Mission régionale d'autorité environnementale

**Avis délibéré de la mission régionale d'autorité environnementale  
sur la modification n°4 du plan local d'urbanisme intercommunal  
valant programme local de l'habitat et plan de déplacements  
(PLUi-HD) de la communauté d'agglomération de Grand Chambéry  
(73)**

**Avis n° 2024-ARA-AUPP-1387**

**Avis délibéré le 9 avril 2024**

Figure 2: Localisation des secteurs étudiés au sein du territoire (source :dossier)

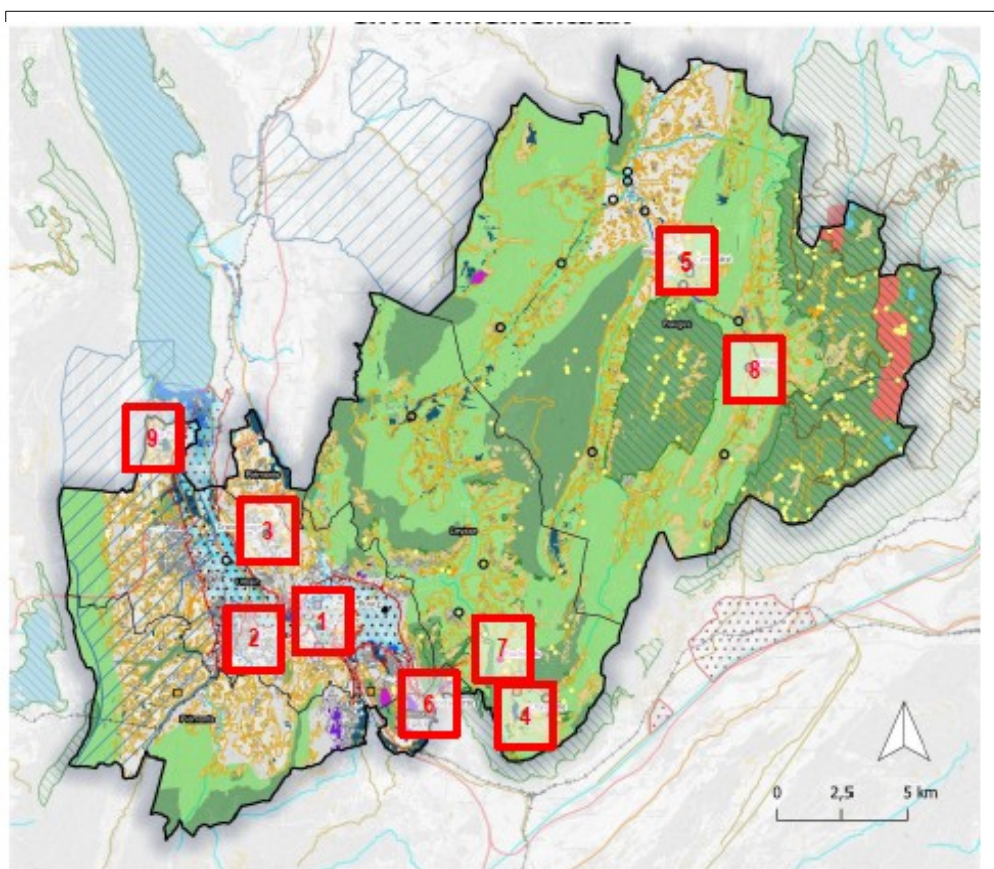
L'état initial des modifications au plan graphique apportées par la modification n°4 est centré sur la création de nouvelles OAP sectorielles ou leur évolution notable (modification de l'OAP 71 à Saint-Jeoire-Prieuré) ou de création de Stecal (cf. figure 2) apparaissant comme des secteurs susceptibles d'être affectés de manière notable par la mise en œuvre du projet d'évolution.

Cette présentation sélective apparaît pertinente compte tenu que les autres évolutions apparaissent de faible impact du fait de leur faible ampleur : c'est le cas a priori des surfaces agricoles protégées dites "Ap" faisant l'objet d'une réduction dans le cadre de la modification n°4. Il conviendrait toutefois de les quantifier précisément pour conforter ce choix méthodologique (en particulier sur les communes de Challes-les-Eaux au lieu-dit La Matte Cornelan, de Vimines au lieu-dit Le Grand Borda, de La Thuile) et d'apporter l'assurance que les secteurs concernés ne présentent pas d'enjeux environnementaux particuliers. Également, la création d'un périmètre d'attente d'un projet d'aménagement global (Papag) de 0,8 ha en zone U du PLU dans le secteur des Monts à Bassens aurait dû conduire à une analyse des enjeux environnementaux associés au site.

- **préciser les surfaces concernées par des réductions de zones agricoles protégées (Ap) et démontrer l'absence de sensibilité particulière de ces secteurs ;**
- **conduire l'état initial de l'environnement relatif au périmètre de création d'un Papag en zone U sur le secteur des Monts à Bassens.**
